Agence Parcs Canada
Réhabilitation des murs du Canal-De-Lachine
Réparation et remplacement de murs de couronnement
(Secteurs 5.2, 6 et E – Bassin No3)
Projet N° CLAC-1455-06
Addenda n° 01

PRÉCISIONS ET MODIFICATIONS AUX PLANS ET DEVIS

- 3.1 **Modifications apportées au cahier de plan, la page 01 est supprimée et remplacée par la page 01 révision 01 :**

RELEVÉ 3D - 1/3
 3D SURVEY - 1/3

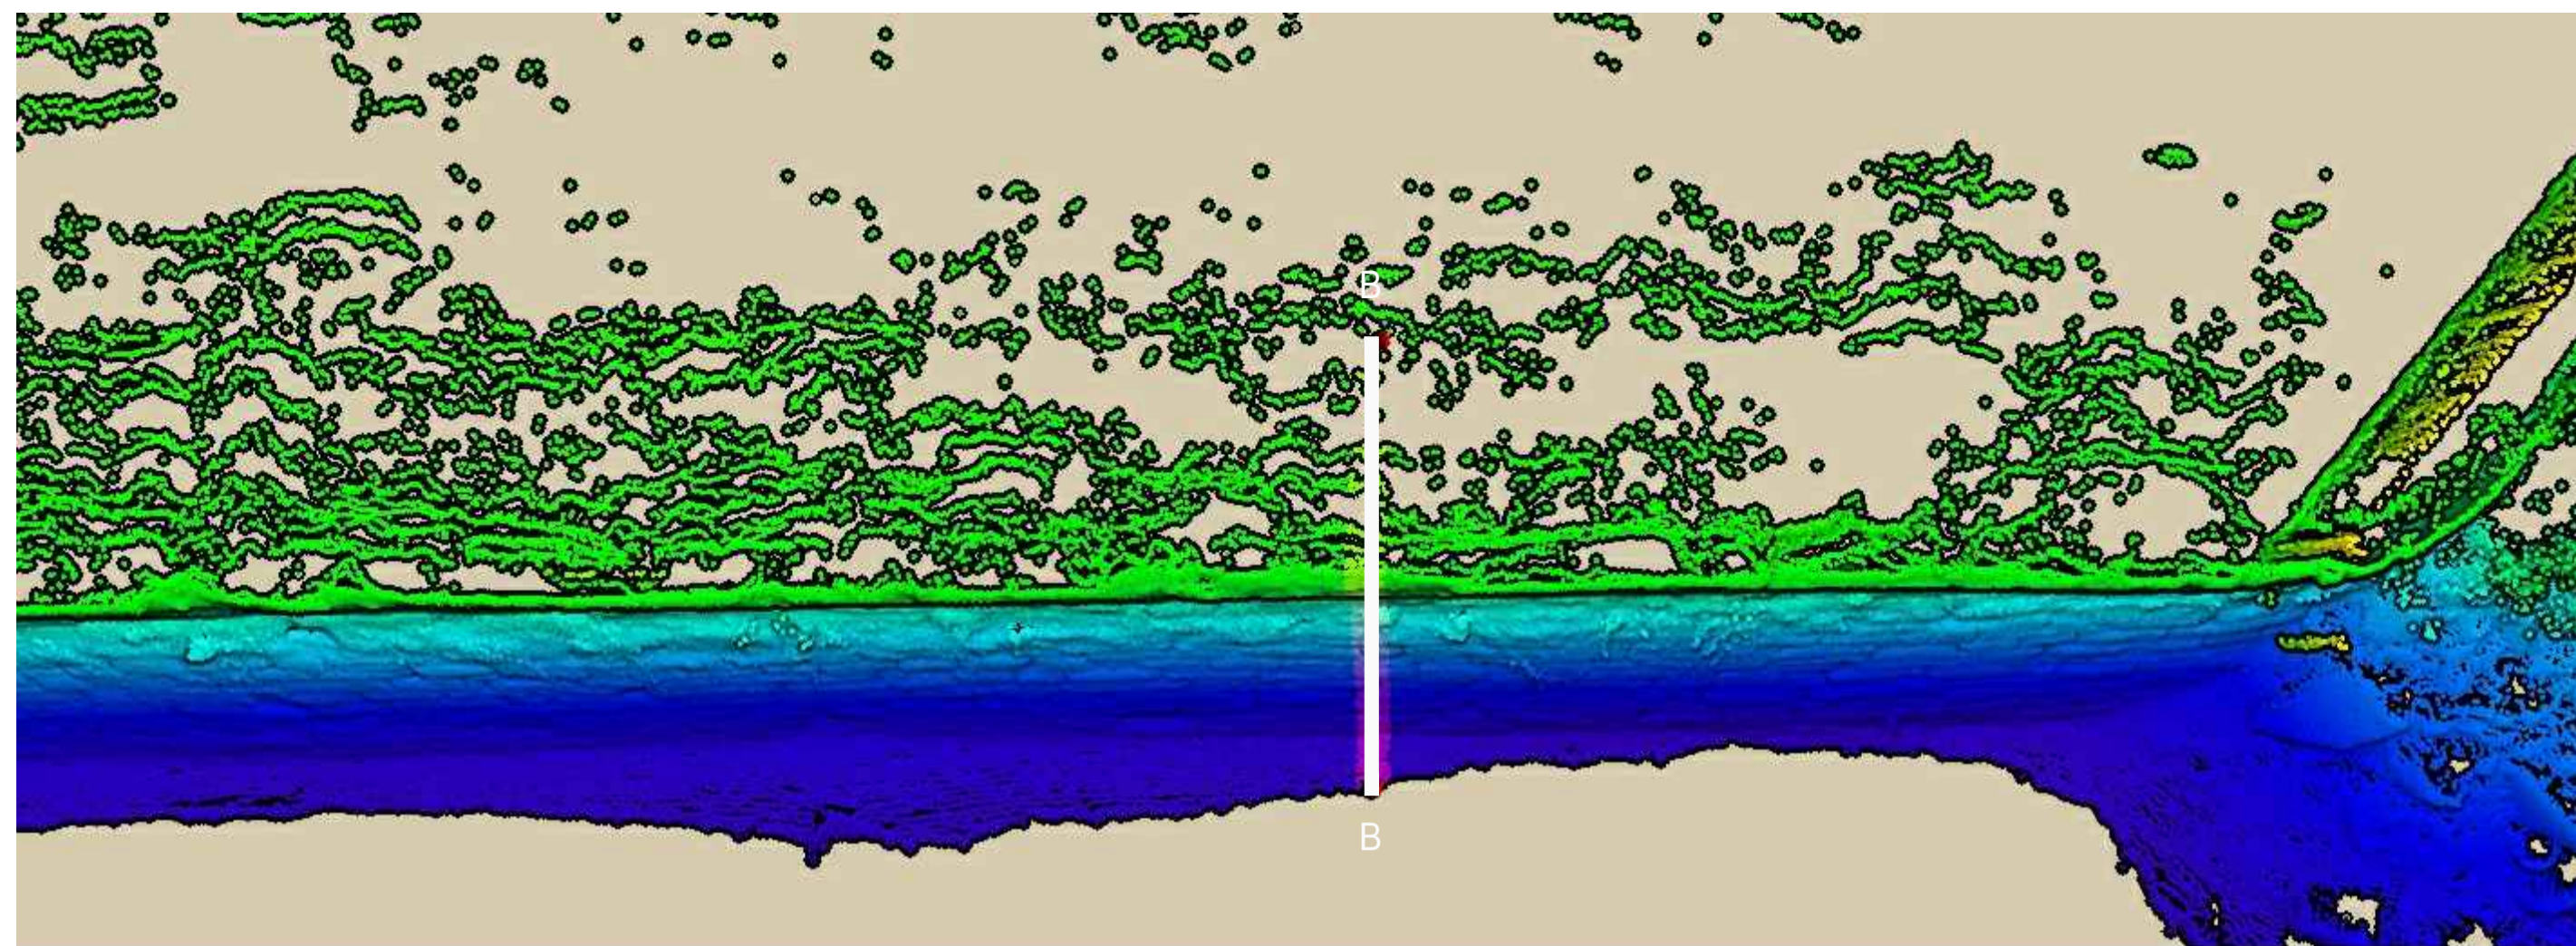
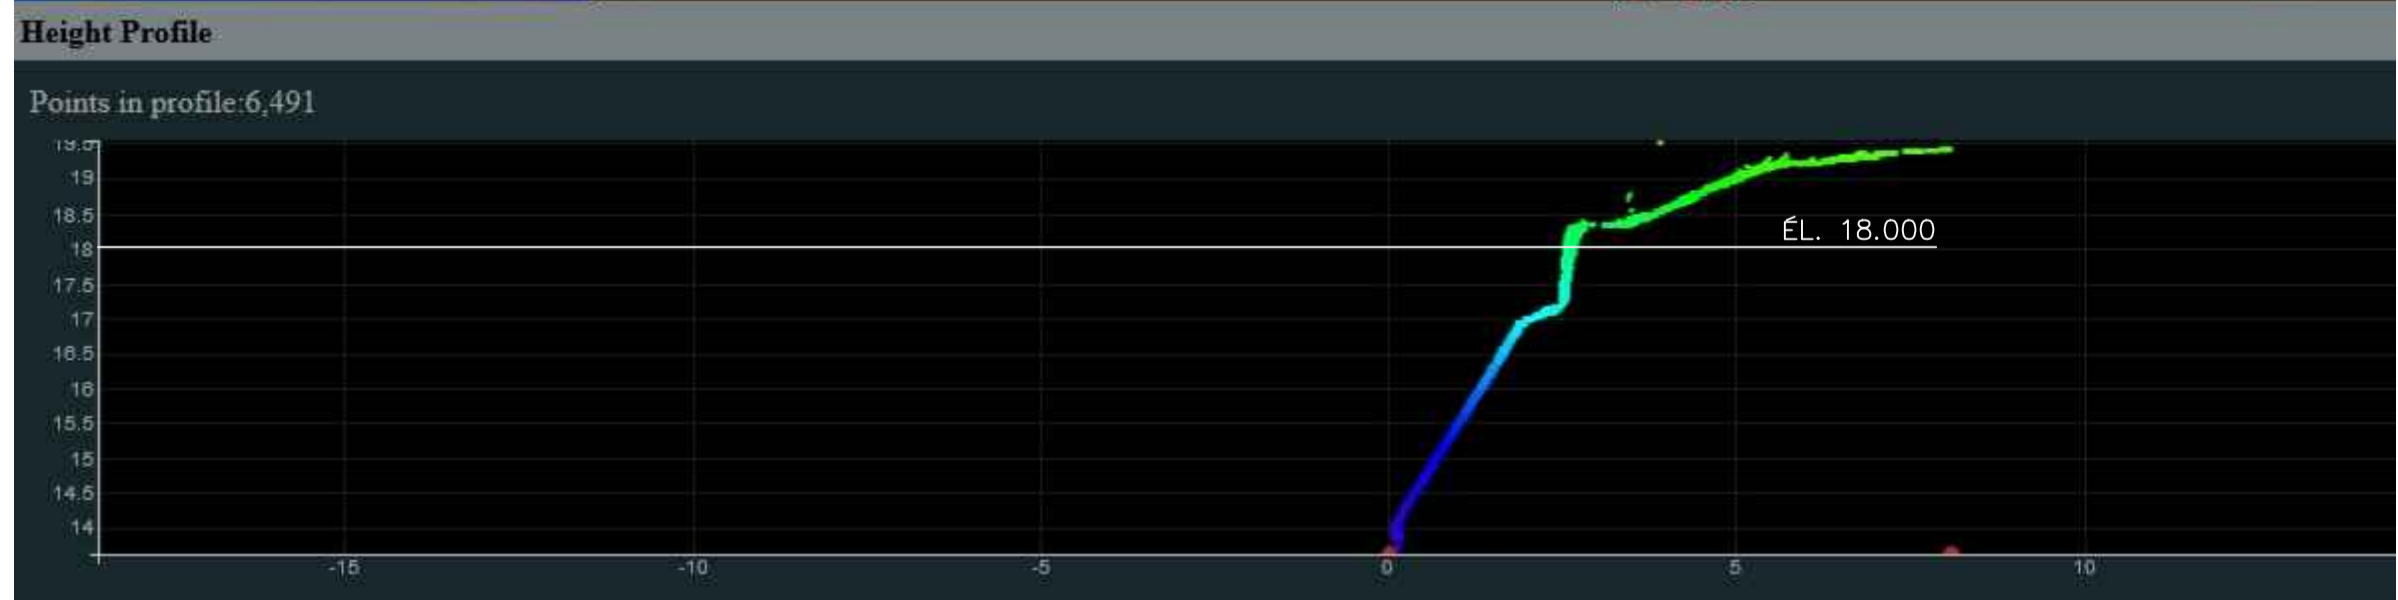
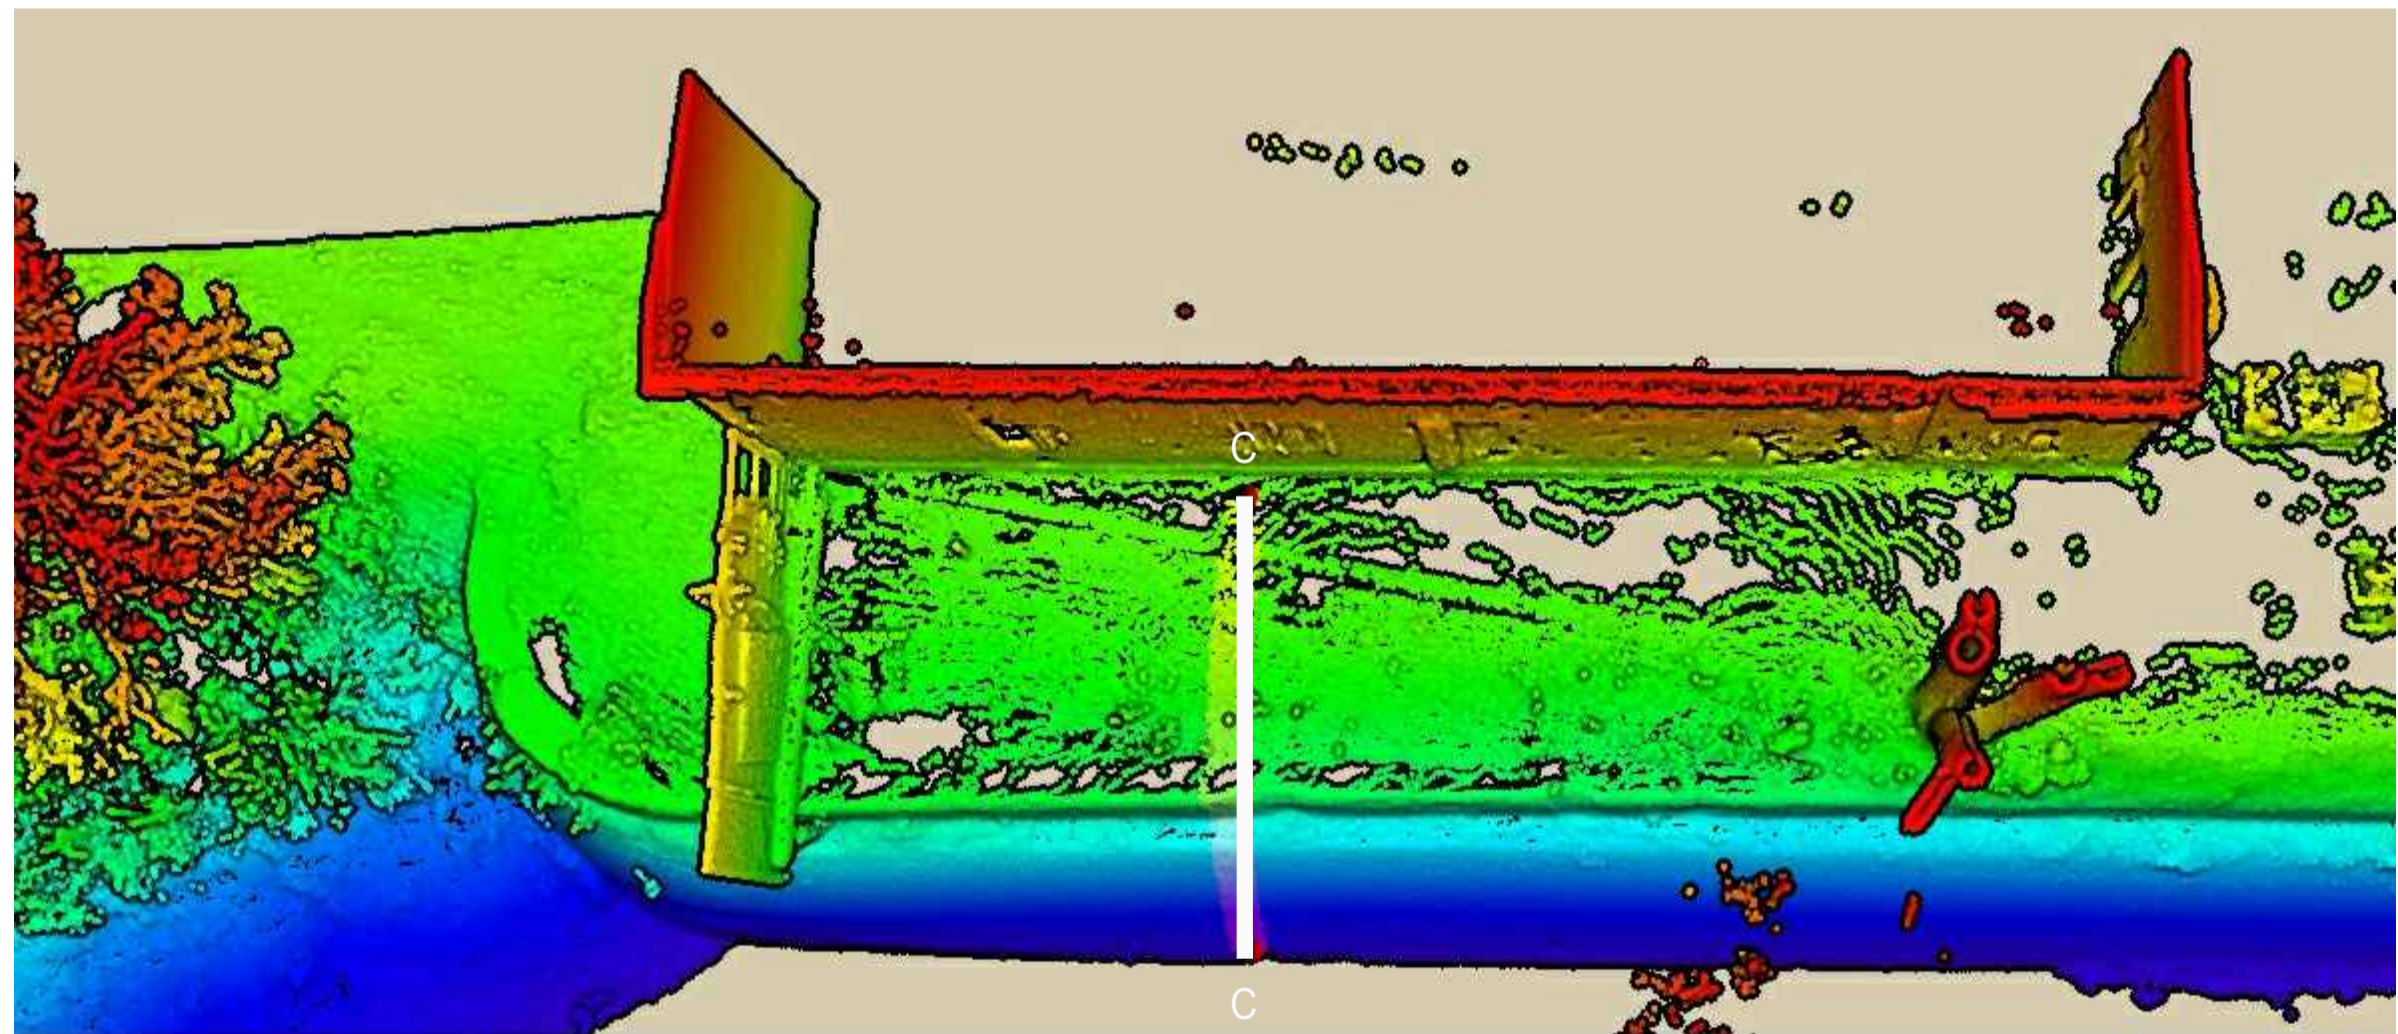
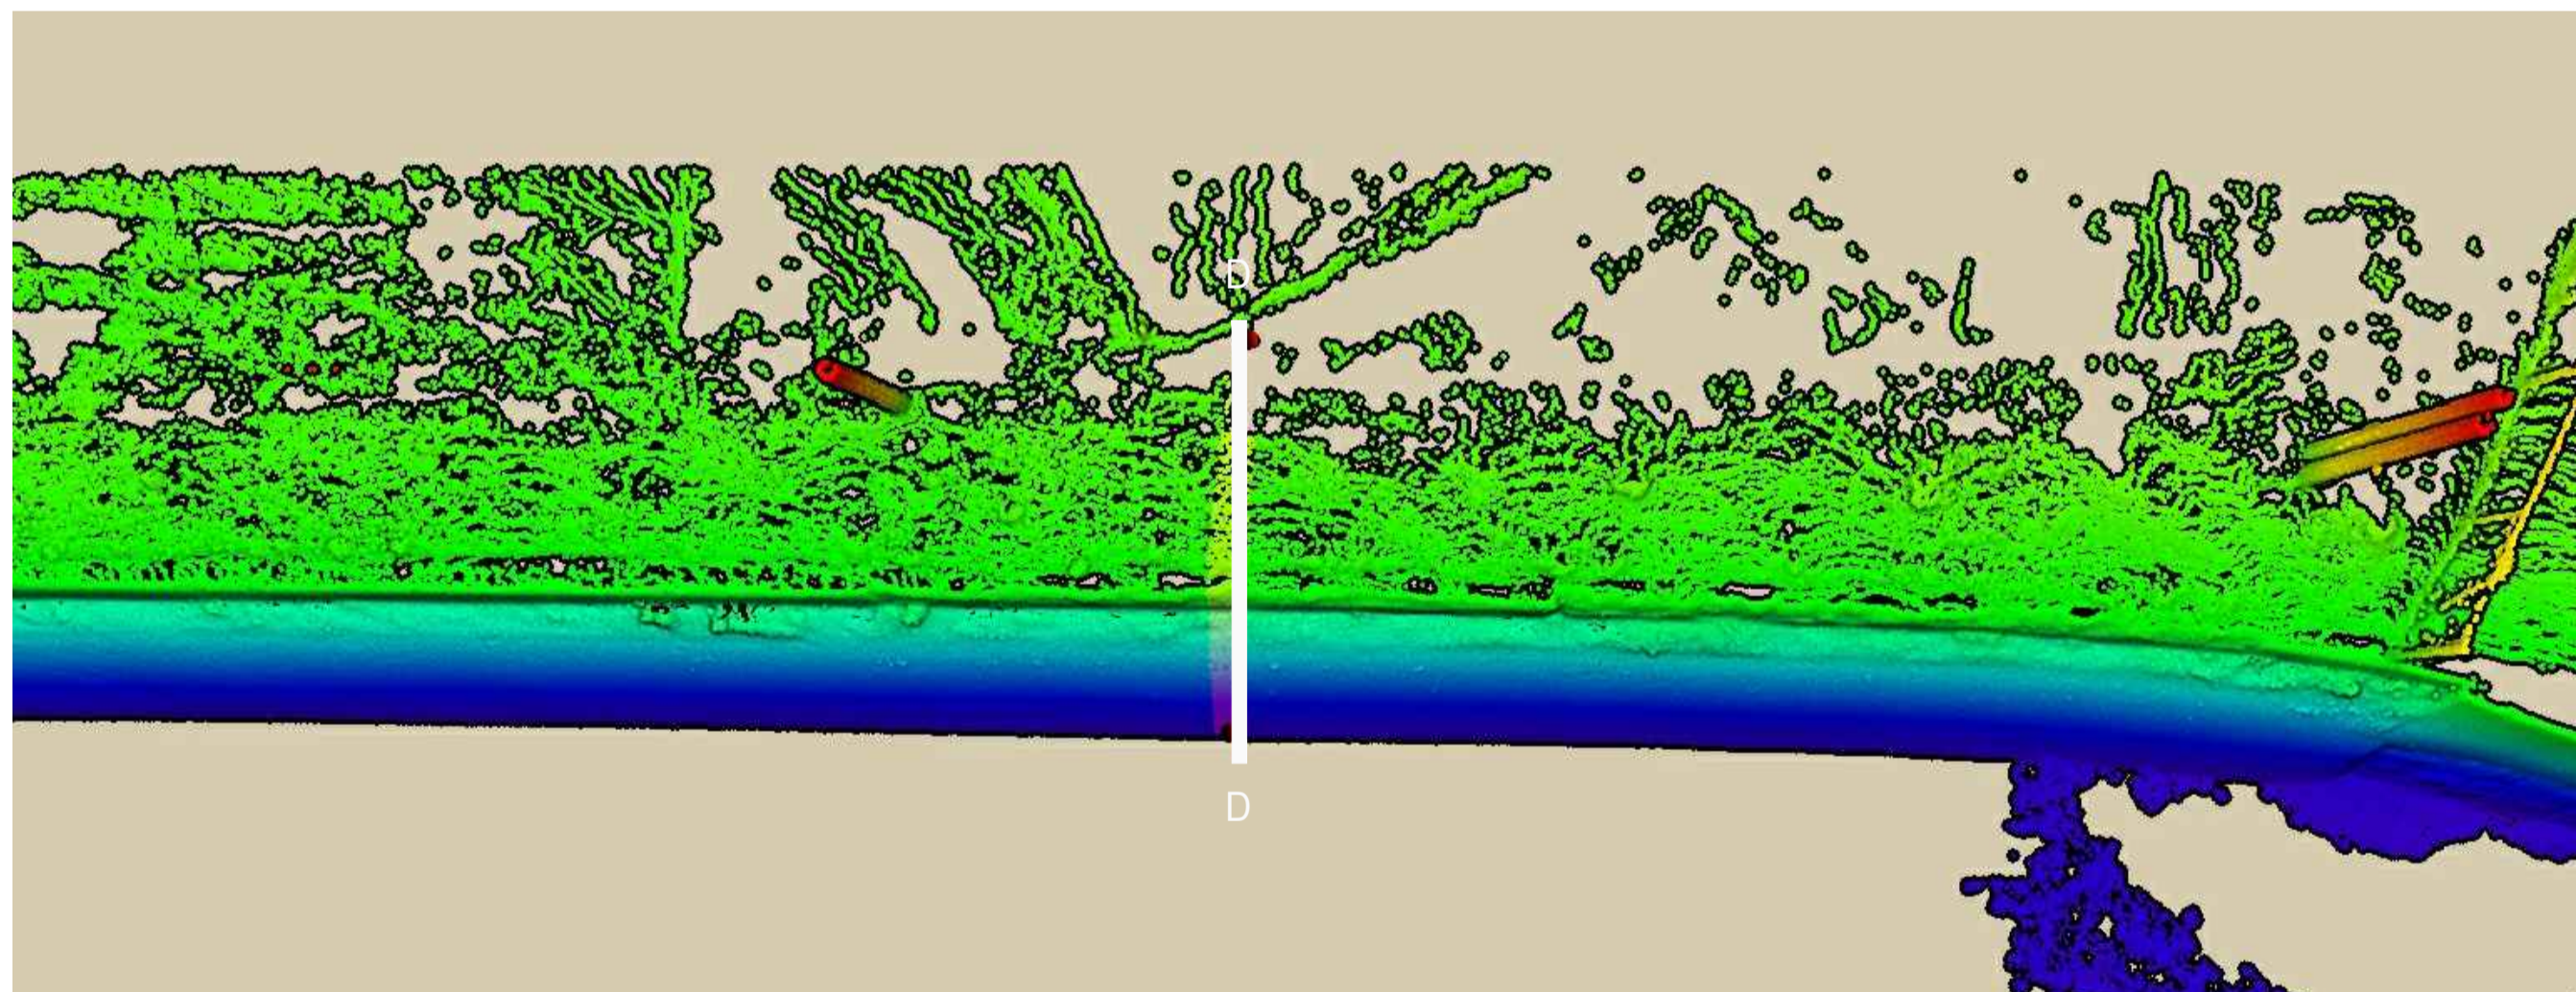
- Page 25 : Ajout de renseignements supplémentaires afin d'illustrer les niveaux d'eau et les tirants d'air.
- Pages 26 à 28 : Ajout d'un relevé 3D (Coupes de divers secteurs). Voir plans ajoutés en annexe du présent addenda.
